MODIFICATION N°3 DU PLAN LOCAL D'URBANISME REPONSES DE LA COMMUNE AU PROCÈS-VERBAL DU COMMISSAIRE ENQUÊTEUR

Commissaire Enquêteur : Patrick DEMOULIN

Dossier N°: E24000098/67

Objet : Enquête Publique E24000098/67
Procès verbal
Demande de mémoire en réponse

Au chapitre 1.1, la « **Note de présentation, valant rapport de présentation du PLU, complémentaire au rapport de présentation du PLU approuvé** », informe que celui-ci a fait l'objet de 2 modifications en 2014 et 2021, ainsi que de deux modifications simplifiées en 2014 et 2022.

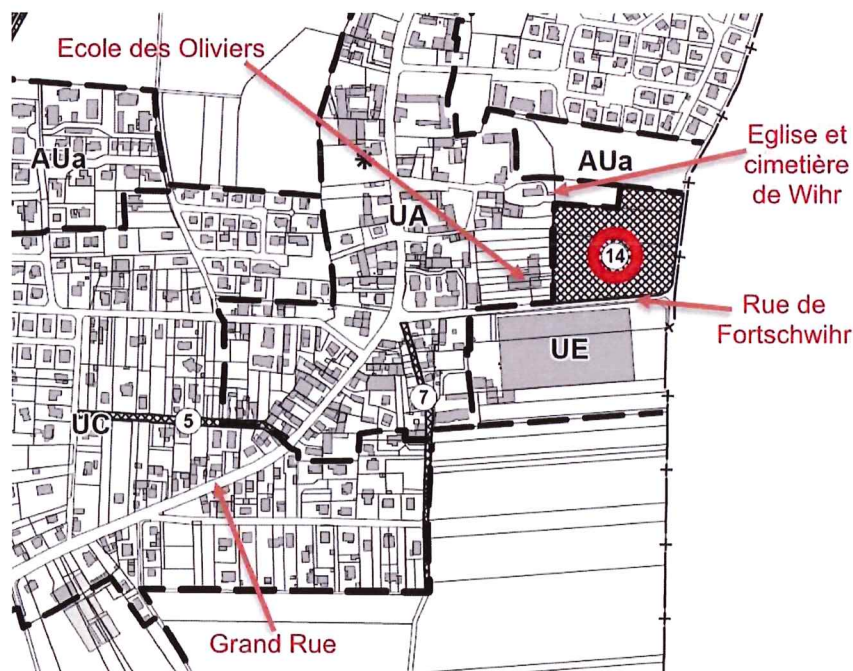
La note de présentations indique qu'il y a eu quatre modifications depuis l'approbation du PLU en 2012, mais cette notice n'est pas explicite sur le contenu de celles-ci, un résumé synthétique des modifications précédentes permettrait de mieux comprendre les choix retenus pour le projet de modification n°3.

a. Pourriez-vous indiquer sur quels points portaient ces modifications ?

- **Modification n°1 (2014) :**
Mise à jour des règles de hauteur pour les annexes
Modification des règles de hauteur pour les logements de fonction en zone agricole
Modification des occupations et utilisations des sols en zone agricole
Suppression des règles de hauteur en zone AU

- **Modification simplifiée n°1 (2014) :**
Intégration des dispositions complémentaires du PPRI
Modification des dispositions sur la desserte des terrains par les voies publiques ou privées
Reformulation des règles pour les constructions sur limites

- **Modification n°2 (2021) :**
Secteurs de Mixité Sociale (identification + taux de logements sociaux + typologie)
Renforcement des règles relatives aux voies (largeur), accès (vers des constructions non situées en première profondeur par rapport à la voie de desserte), stationnement
Protection d'arbres remarquables
Disposition particulière pour la reconstitution de vestiges dans le centre ancien
Suppression d'un emplacement réservé

- **Modification simplifiée n°2 (2022) :**
Rectification d'une erreur matérielle
